INSTALLATIONS ÉLECTRIQUES À BASSE TENSION ET À TRÈS BASSE TENSION (Livre 1 – AR 08/09/2019)

Adresse du contrôle:	Rue Henri Tillemans 32, 6200 CHÂTELINEAU		
Code EAN installation:	541 449 020		
Tarif compteur(s):	Bihoraire		
Numéro compteur(s):	33847643	GRD:	ORES
Index compteur(s):	021936,4 / 025543,2	Type de locaux:	Maison individuelle
Type d'installation:	Unité d'habitation

Conformément aux prescriptions du Livre 1 – Installations à basse tension et à très basse tension – Procédure interne QPRO/ELE/001			
Type de contrôle:	Visite de contrôle (6.5)		
Date de réalisation:	<input type="checkbox"/> Avant le 01/10/1981	<input checked="" type="checkbox"/> Après le 01/10/1981 et avant le 01/06/2020	<input type="checkbox"/> Après le 01/06/2020
Notes:	Voir rubrique "CONSTATATIONS - Remarques"		
Dérogations (Partie 8):	Non appliquées		
Réinspection au rapport:	/

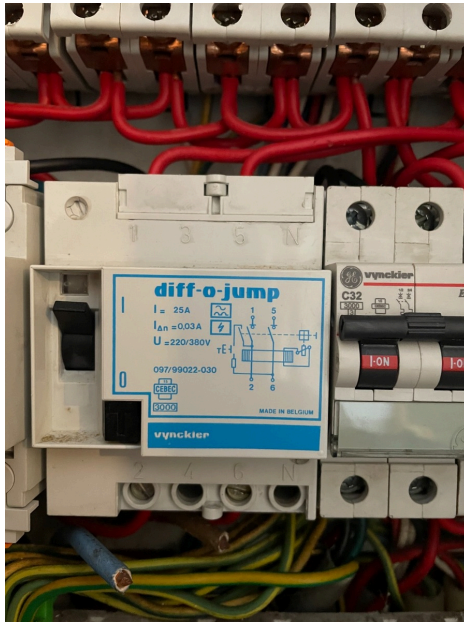
7.25. - Le matériel électrique fondu et brûlé (conducteurs, dispositifs de protection, tableaux de répartition et de manoeuvre, socles de prises de courant,...) doit être remplacé. Si nécessaire, la cause doit être identifiée et résolue. (Livre 1, Chapitre 4.3.)

Explication: Remplacer la façade du tableau. (Échauffement voir photo.)
